BULLETIN TECHNIQUE

Changement de la méthode de mesure de température (température du liquide de refroidissement au lieu de température de culasse) sur moteurs ROTAX® types 912 et 914 (série)

Système ATA : 75-00-00, circuit de refroidissement

Fig. 1

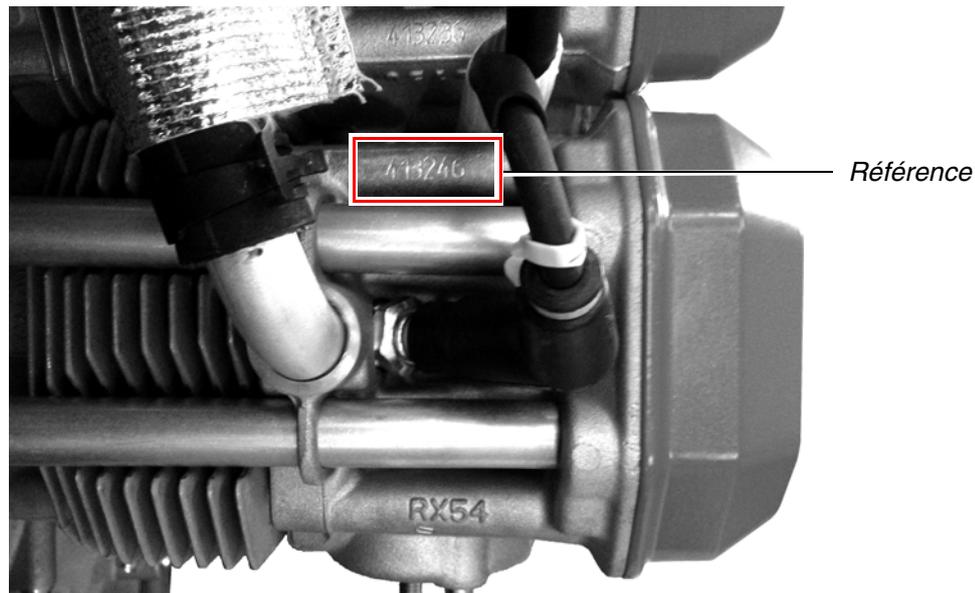
Étape	Procédure
1	Vérifiez le numéro de série du moteur (S/N) pour savoir si l'aéronef est concerné par le présent bulletin technique.
2	Consultez les documents de maintenance de façon à savoir si une réparation ou une opération de maintenance a été réalisée sur l'une des culasses.
3	Vérifiez le numéro de référence des culasses. Voir Fig. 1 .
4	Vérifiez, dans le cockpit (instruments indicateurs), dans les manuels spécifiques à l'aéronef ou auprès du constructeur de l'aéronef ou de ses centres de service, si l'affichage porte sur la température du liquide de refroidissement ou sur celle des culasses.
5	Au besoin, l'appellation (point de mesure) de l'instrument indicateur et sa limite de fonctionnement doivent être adaptées en accord avec le constructeur de l'aéronef (voir point 3.1.1).

Fig. 2.

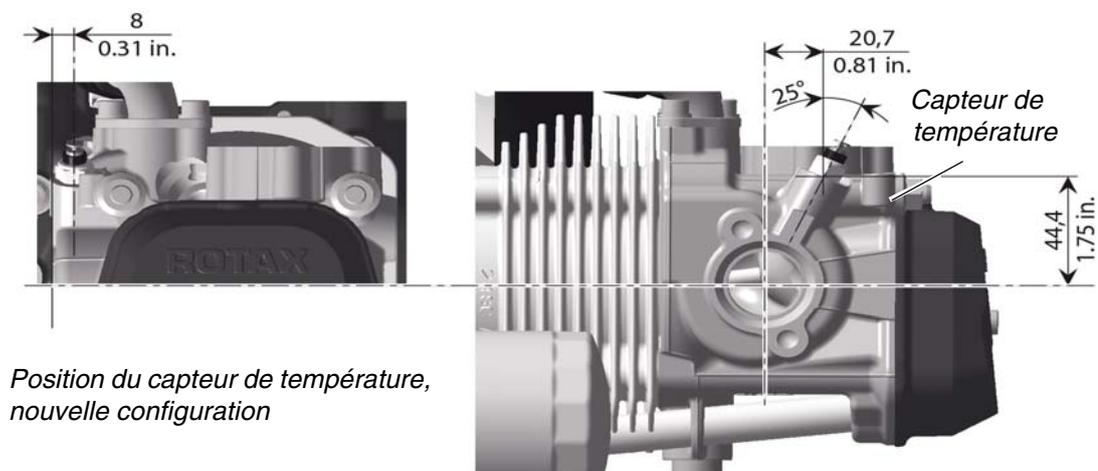
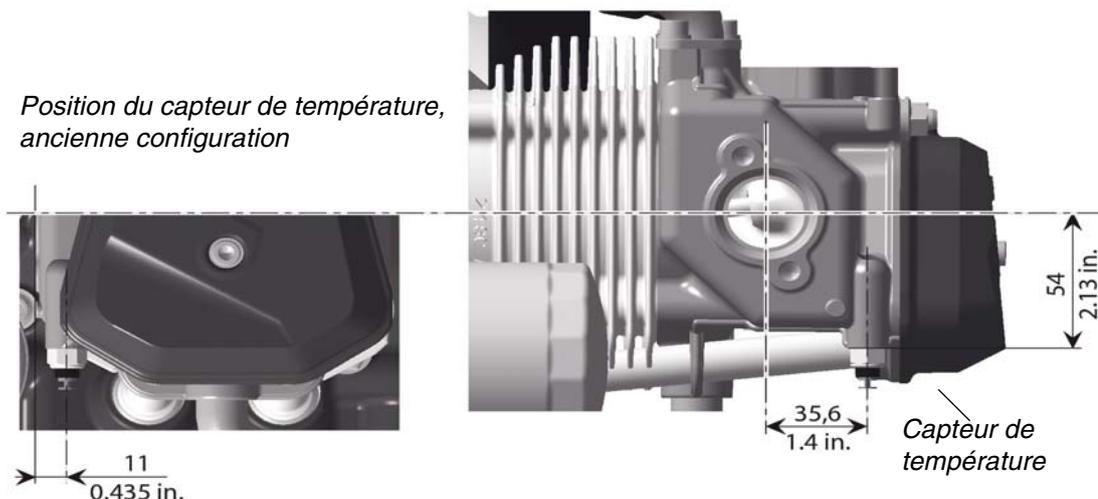
REMARQUE : Identification des nouvelles culasses : la connexion électrique du capteur de température est orientée vers le haut. Pour la nouvelle configuration, voir la [Fig. 2](#). Pour l'ancienne, voir la [Fig. 3](#).

Pour ce qui concerne le changement de positionnement du capteur de température, voir Fig. 2 et Fig. 3.

Il n'est PAS nécessaire de post-équiper les moteurs dotés des anciennes culasses. Les différentes versions des culasses peuvent être montées ensemble sur un même moteur, mais vérifiez si et à quel endroit la température de culasse ou la température de liquide de refroidissement est mesurée. Cette information permet également de définir l'appellation de l'instrument indicateur, avec une limite de température appropriée.

Limite de température de liquide de refroidissement pour point de mesure dans la culasse (nouvelle configuration)	Type de moteur
Maximum 120 °C (248 °F)	912 A/F/S
	914 F
Une surveillance permanente de la température du liquide de refroidissement est nécessaire.
